BOHRER

KC9682CK--A

**R11177**

KC9682CK, KC1282CK, KC1882CK.

**FIG 1****FIG 2****FIG 3**

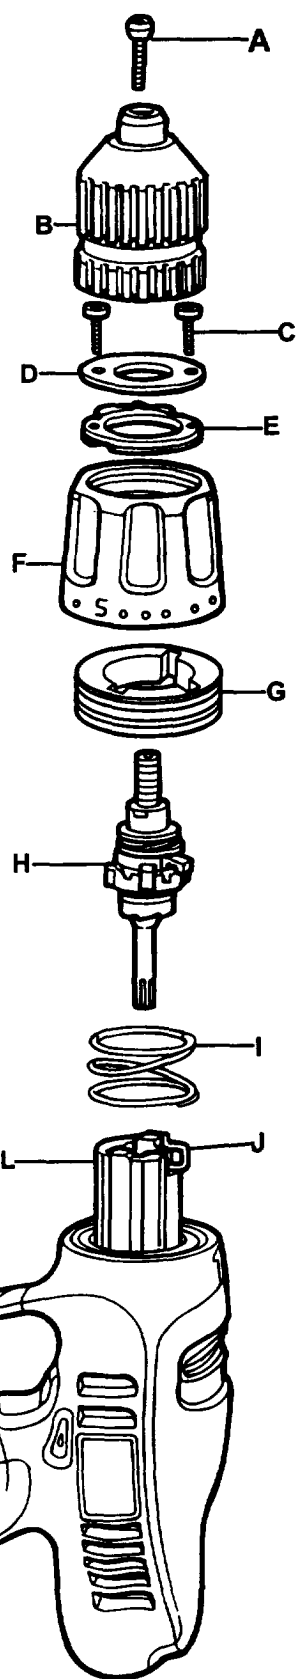
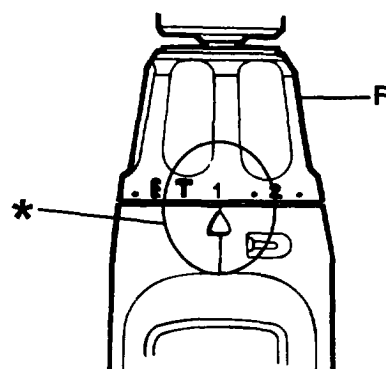
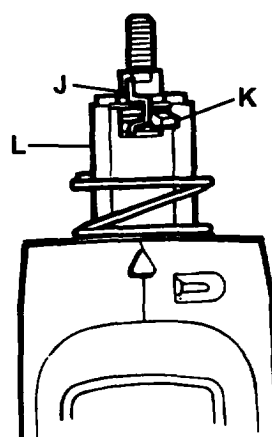
Ersetzen der Spannungsfeder der Kupplung. Einheiten vor Datumscode 98-01.

Ab Datumscode 98-01 wurde eine neue Spannungsfeder eingeführt, um die Leistung des Kupplungsmechanismus zu verbessern. Wenn nötig, ist es möglich, die Feder bei vor dem oben erwähnten Datumscode hergestellten Einheiten zu ersetzen; dabei wird Teil 18 der entsprechenden Wartungszeichnung und Teileliste verwendet. Das vollständige Reparaturverfahren finden Sie im Servicebulletin KC9682\_b.
